**Avis délibéré de la mission régionale d'autorité environnementale
sur le projet de centrale photovoltaïque flottante porté par
Plénitude sur la commune de Lescheroux (01)**

Avis n° 2025-ARA-AP-1874

Avis délibéré le 3 juin 2025

Figure 2: Plan d'implantation du projet d'environ 17,7 ha sur un étang de 42 ha (source : étude d'impact)

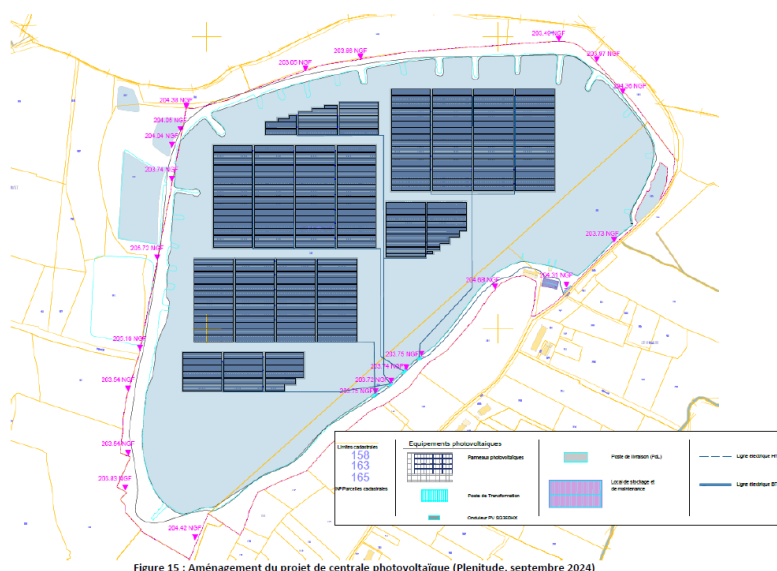
Le raccordement en souterrain de la centrale photovoltaïque au réseau électrique national n'est pas décrit précisément, ni les travaux éventuels concernant le poste source. Ses incidences environnementales ne font pas l'objet d'une analyse, et la capacité réservée au titre du S3REnR n'est pas mentionnée. Faisant partie du projet, ses caractéristiques et son tracé doivent être présentés et ses incidences évaluées de manière précise, ainsi que tous éventuels renforcements de poste de transformation et de lignes haute tension, même s'ils relèvent d'une autre maîtrise d'ouvrage et d'un calendrier différent. Ce n'est pas le cas dans le dossier fourni qui doit l'inclure dès ce stade.

L'Autorité environnementale recommande de décrire précisément et d'inclure explicitement dans le périmètre du projet et donc de l'étude d'impact, le raccordement au réseau électrique, fonctionnellement lié au parc photovoltaïque, et les éventuels nécessaires renforcements du réseau électrique national, d'évaluer leurs incidences environnementales et de présenter les mesures prises pour les éviter, les réduire et si besoin les compenser.

Figure 3: carte des habitats sur le site d'implantation du projet (source : étude d'impact)

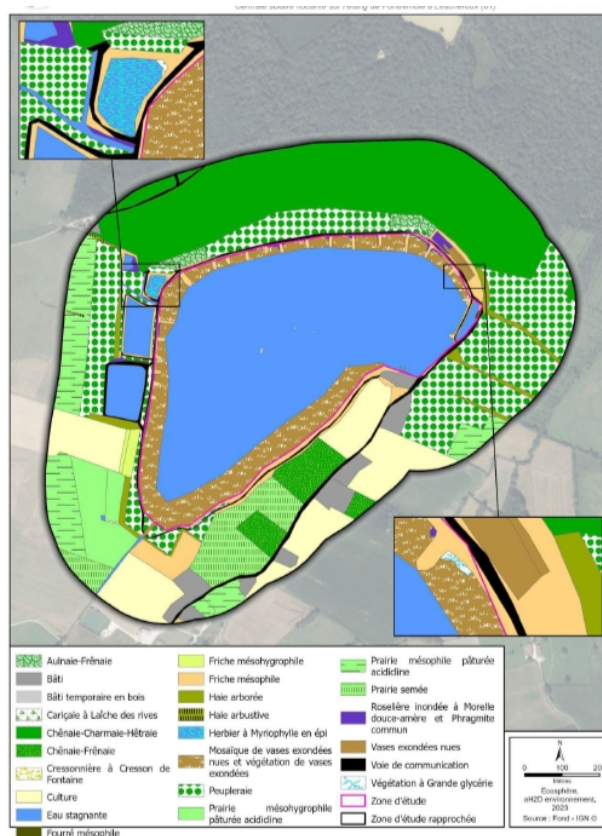
L'impact sur le plan d'eau en tant qu'habitat aquatique, végétation, faune piscicole et invertébrés (ressource alimentaire pour la faune aviaire) est à évaluer (réduction de lumière, modification de température...), d'autant plus que la surface de panneau est importante.
